Shearwater Teric

Примечания к программному обеспечению

Версия 17 2020.03.04

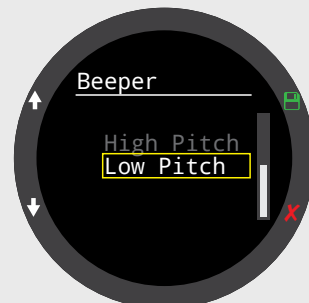
НОВАЯ
ВОЗМОЖНОСТЬ

Переведенные версии. В настоящий момент ПО доступно на следующих языках:

- 繁體中文 (Традиционное китайское письмо)
- 简体中文 (Упрощенное китайское письмо)
- 日本語 (Японский)
- Español (Испанский)
- другие языки будут добавлены по мере готовности перевода

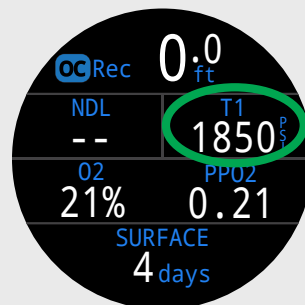
УЛУЧШЕНИЯ

В стандартном представлении в режиме OC Rec (режим открытого цикла, рекреационный дайвинг) вместо значения TTS (время до всплытия на поверхность) в информационном окне справа вверху может выводиться другая информация.
